NAZWA PROJEKTU	20210222 12:00 Waniliowe Zacisze
ADRES	ul. Waniliowa, Wrocław
KLIENT	p. Michał
DATA	22.02.2021
UTWORZONO	23.02.2021
UTWORZYŁ	Karol

RAPORT TECHNICZNY - 20210222 12:00 Waniliowe Zacisze

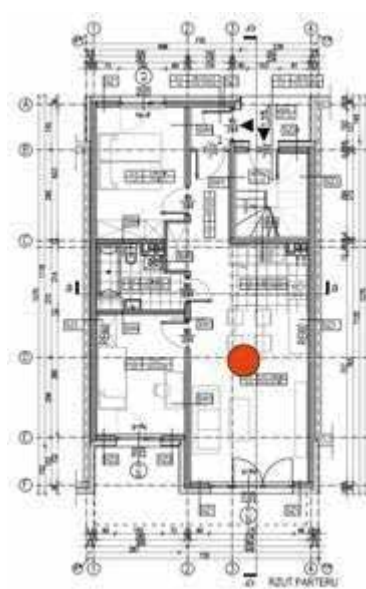
#1 Korozja narożników tynkarskich

Fot. 3

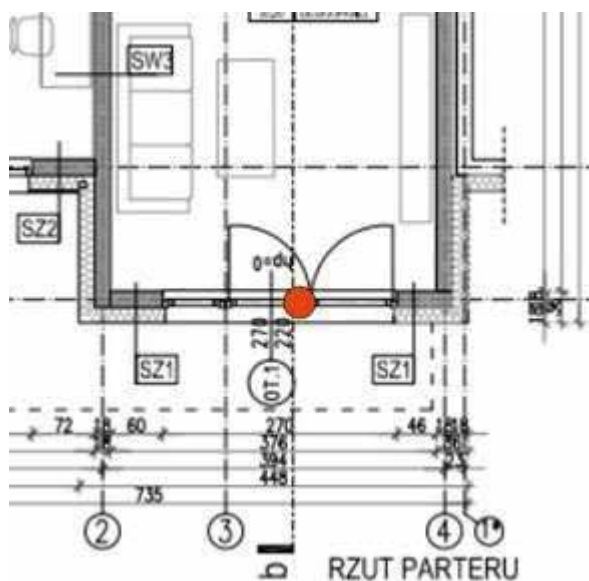
#3 Uszkodzenie mechaniczne listwy przyszybowej

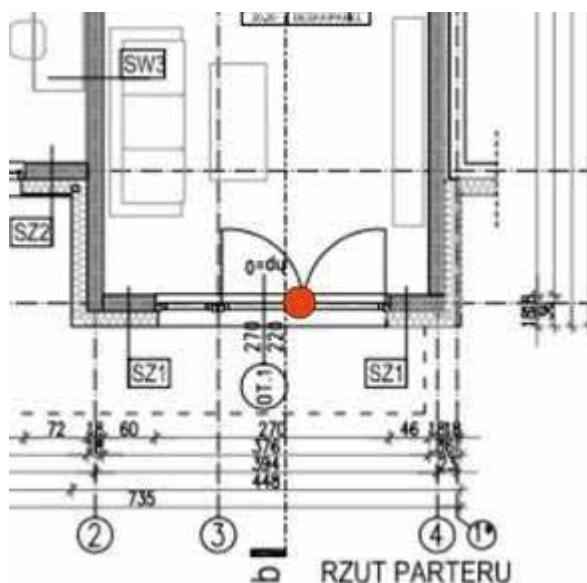
#4 Uszkodzenie mechaniczne klamki

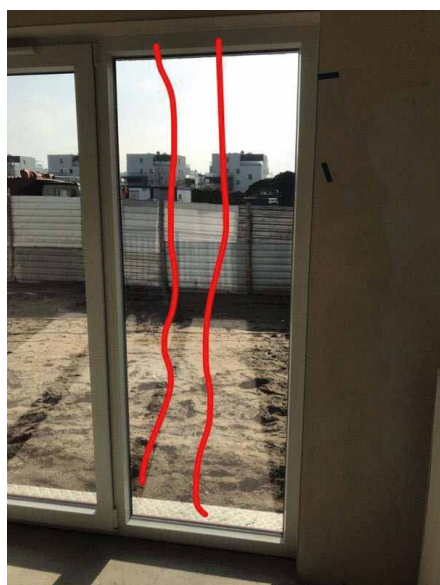
#5 Trwałe zabrudzenie oszklenia od strony zewnętrznej

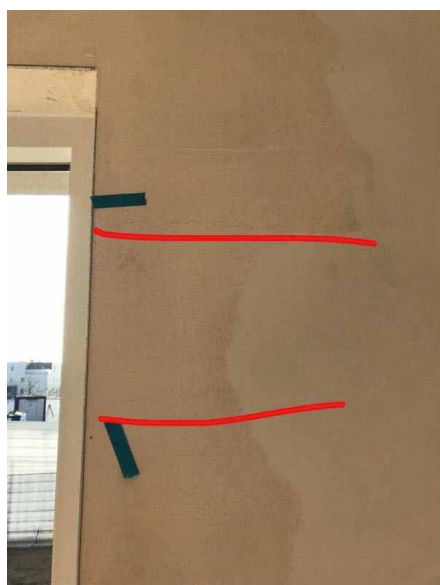
#6 Zarysowanie na tynku

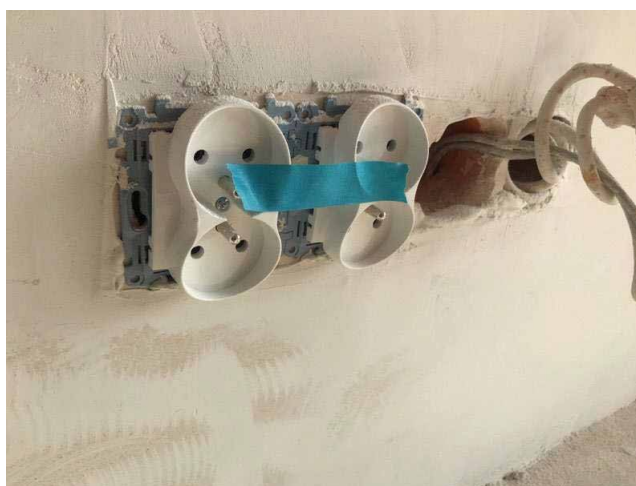
#8

Brak opraw instalacji
